*Oggetto:* [ID\_VIP: 5641] **PROVINCIA DI NUORO (Comuni di Bitti e Onani) – PROVINCIA DI SASSARI (Comune di Buddusò): Progetto di un parco eolico denominato "ONANIE", composto da n. 6 aerogeneratori con potenza complessiva di 37,2 MW (già 33,6 MW) ed opere connesse – PROVINCIA DI ORISTANO (Comune di Santa Giusta) – Porto di Oristano – PROGETTO DEFINITIVO.**

Proponente: Sardeolica S.r.l.

Parere tecnico istruttorio della Soprintendenza speciale per il PNRR.

(da *Carta del tremolio dell'ombra*, elaborato Tav. 13.I, particolare; il Nuraghe Liugheri – "M-B01" – e la Colonia penale di Mamone – Diramazione Temi – "O-B03" - sarebbero interessati dall'effetto ombra, rispettivamente, degli aerogeneratori OS-02 / OS-03 e OS-05 / OS-06)

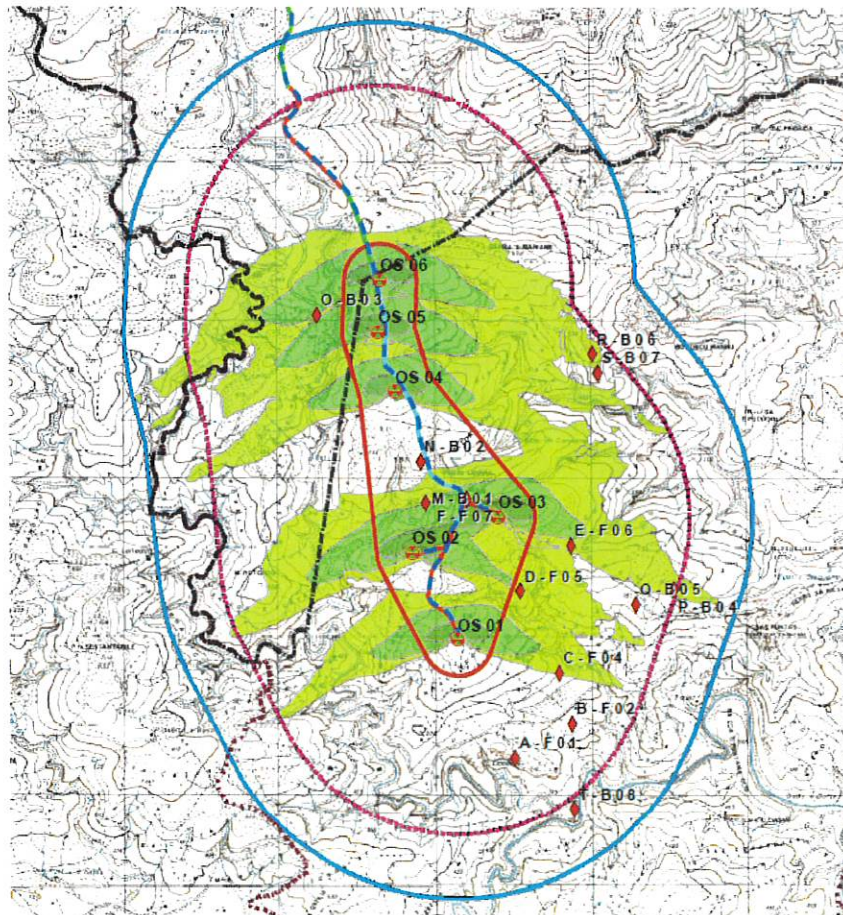
**CONSIDERATO** che per quanto riguarda lo Studio dell'evoluzione dell'ombra (shadow flickering) il Proponente, con la relativa *Carta* (tavola integrativa n. 13.I) di riscontro al Ministero della cultura, ha determinato che il Nuraghe Liugheri e il relativo insediamento nuragico rientrano nella fascia di attenzione con riguardo all'ombra portata dagli aerogeneratori OS-02 e OS-03, tanto da costituire lo stesso fenomeno un ulteriore elemento di alterazione del relativo naturale contesto di giacenza. Per quanto sopra, si deve ritenere che il fenomeno dell'ombreggiamento rappresentato dagli aerogeneratori industriali in progetto sugli individuati elementi di interesse archeologico costituisce un fenomeno di disturbo per la relativa incondizionata valorizzazione e godibilità, quale quella oggi esistente e determinata dalla assoluta naturalità del loro contesto di giacenza. In merito, si deve anche considerare che una eventuale mitigazione di tale fenomeno (eventualmente con cortine arboree) non potrebbe essere condivisibile, in quanto la stessa mitigazione verrebbe a realizzare, nell'immediato interno dell'elemento archeologico interessato, una barriera visiva che ne impedirebbe il diretto rapporto con il relativo naturale intorno paesaggistico, che costituisce il suo richiamato contesto di giacenza. Tale contesto di giacenza, infatti, deve considerarsi un tutt'uno con il valore culturale degli stessi elementi, che invece tale eventuale proposta mitigativa verrebbe a tutelare in modo contrario:

TAV.34.P21\_GE - Diramazione Temi  
(Colonia penale Mamone)

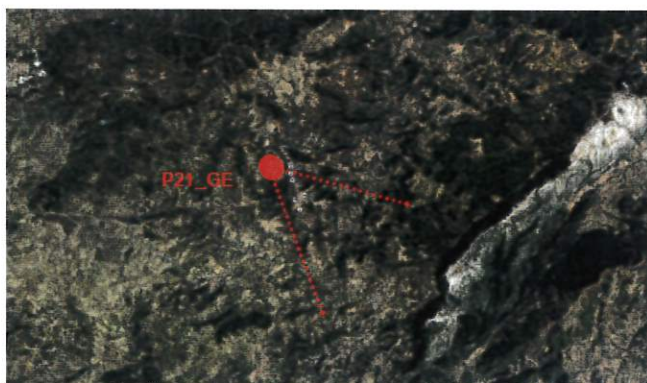
**CONSIDERATO** che il medesimo fenomeno di disturbo dell'ombra portata dagli aerogeneratori nn. OS05 e OS06 si presenta, sulla base della *Carta* (tavola integrativa n. 13.I) redatta dal Proponente a riscontro della richiesta del Ministero della cultura, anche sulla Colonia penale di Mamone – Diramazione Temi (Onani) – v. recettore "O-B03" nella figura soprastante -, determinando anche in questo caso un ulteriore elemento di alterazione del relativo naturale contesto di giacenza. I fotoinserimenti integrativi presentati da Sardeolica S.r.l. pongono in piena evidenza come i nuovi aerogeneratori del progetto denominato "OANIE" si presentino come una immediata incombenza visiva con la stessa Diramazione, ma anche quelle di Nortiddi e Cogoli, i cui contesti di giacenza, caratterizzati da assoluta naturalità dei luoghi, siano irrimediabilmente trasformati dalle strutture industriali in progetto:

(da Carta della visibilità del parco eolico (buffer 10,3 km), elaborato integrativo n. 13.n, particolare con legenda)

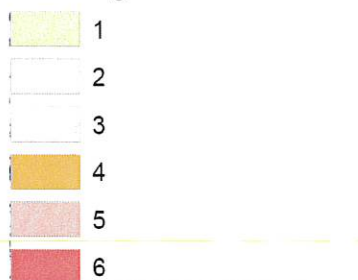
**CONSIDERATO** che il Piano di monitoraggio ambientale (v. elaborato integrativo n. Allegato S – SIA-ALL-SS, in particolare paragrafo 6.5. Patrimonio culturale) non è stato integrato da Sardeolica S.r.l. con riguardo a quanto chiesto ad integrazione dall'allora competente Direzione generale ABAP con la nota prot. n. 8522 del 16/03/2021 (v. il punto n. 13), ossia con integrale riferimento al fattore ambientale del patrimonio culturale e del paesaggio per tutte e tre le fasi di *ante operam*, in corso d'opera e *post operam*. Infatti, il Proponente analizza, contrariamente a quanto prescritto dal D.Lgs. n. 152 del 2006 (Allegato VII alla Parte II, punto n. 7) la sola fase dell'*ante operam* per il fattore "Patrimonio culturale", in verità limitato ai soli beni archeologici e non anche dei beni paesaggistici (v. la definizione di "patrimonio culturale" di cui all'art. 2 del D.Lgs. n. 42 del 2004). Ancora, lo stesso fattore ambientale del patrimonio culturale del paesaggio è totalmente ignorato dal Proponente per le fasi in corso d'opera e *post operam* (v. il paragrafo 7. Cronoprogramma delle attività di monitoraggio), con la conseguenza che la realizzazione dell'impianto industriale di cui trattasi, secondo lo stesso Proponente, non genererebbe alcun impatto sul richiamato fattore, al contrario di come qui valutato esistere.
